一层平面图 变更前

3#楼

一层平面图 变更后

屋顶平面图 变更后

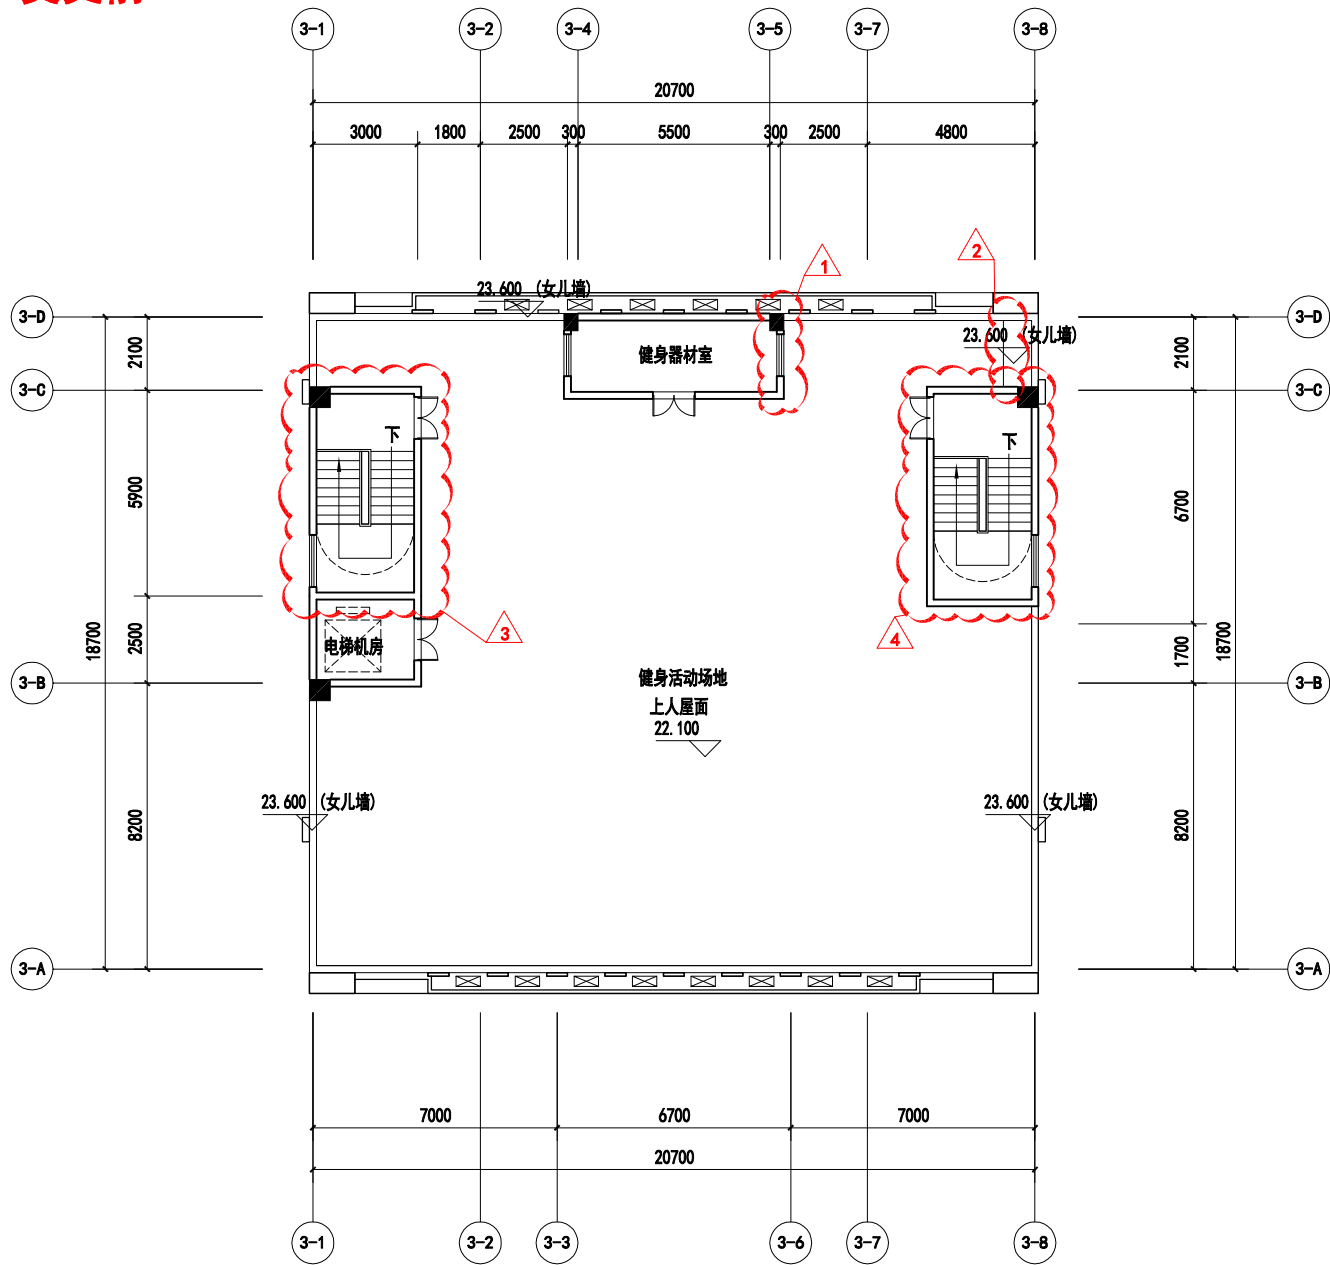
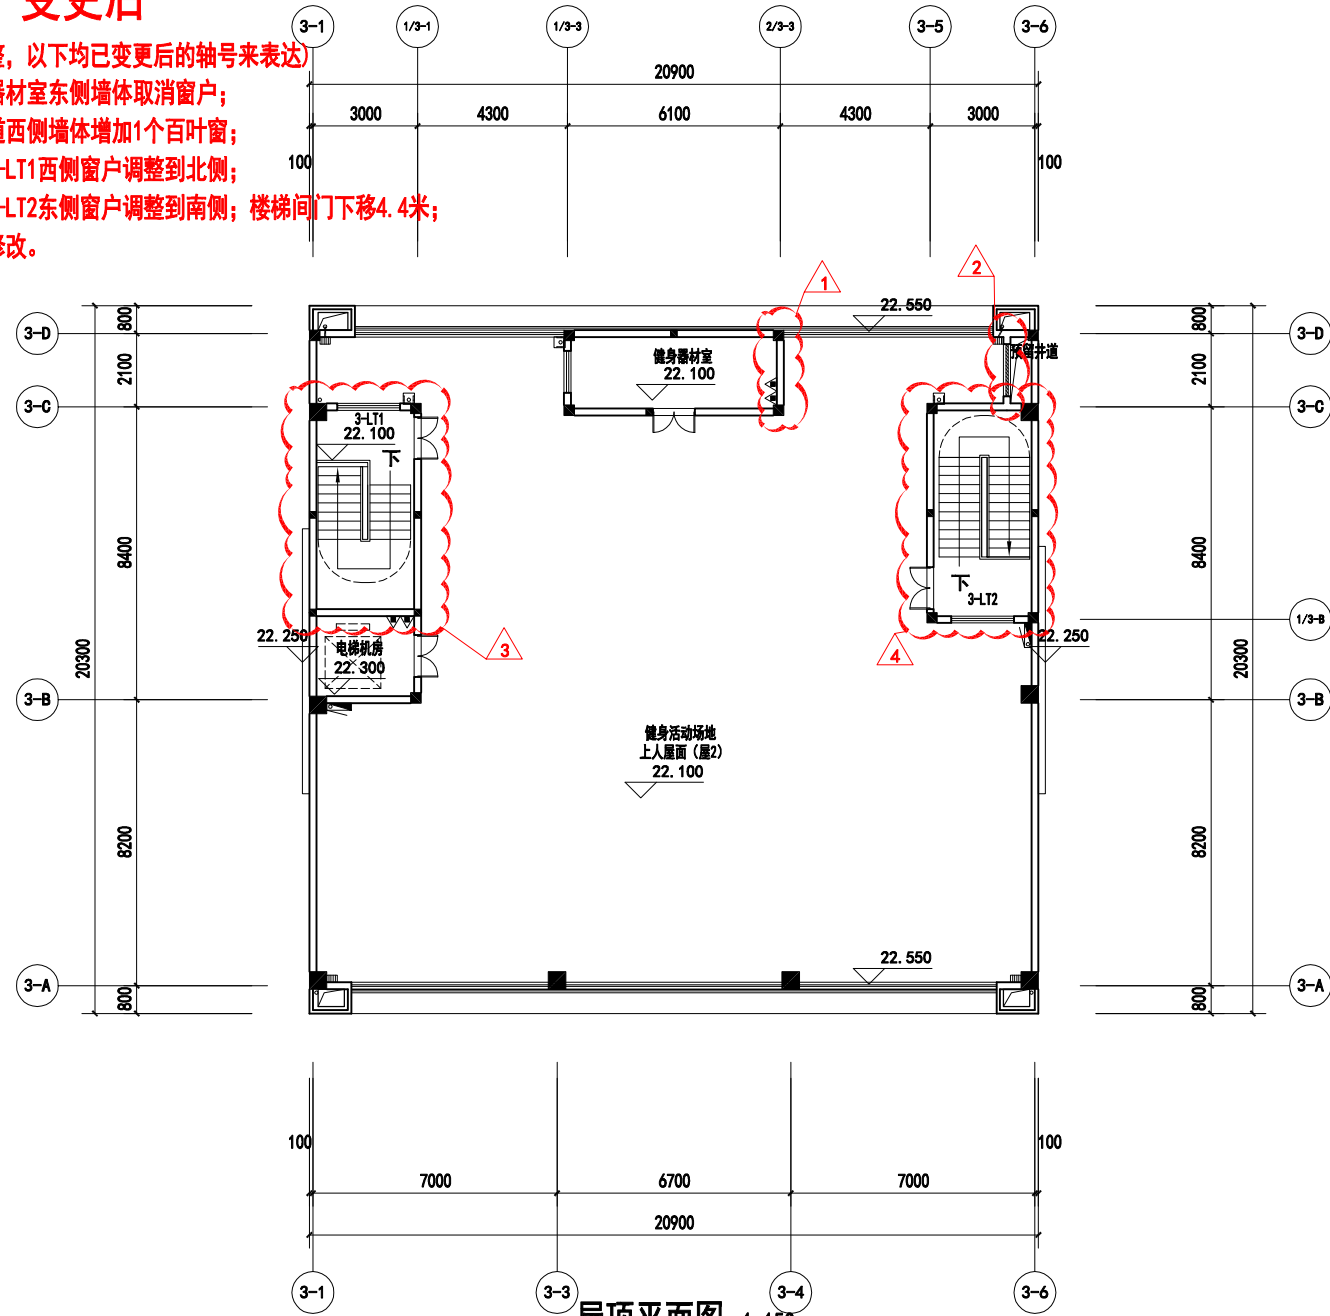
- 1: 3-C轴交2/3-3轴的健身器材室东侧墙体取消窗户;
- 2: 3-D轴交3-6轴的预留井道西侧墙体增加1个百叶窗;
- 3: 3-C轴交3-1轴的楼梯间3-LT1西侧窗户调整到北侧;
- 4: 3-C轴交3-6轴的楼梯间3-LT2东侧窗户调整到南侧; 楼梯间门下移4.4米;
- 5: 结构柱局部微调; 轴号修改。
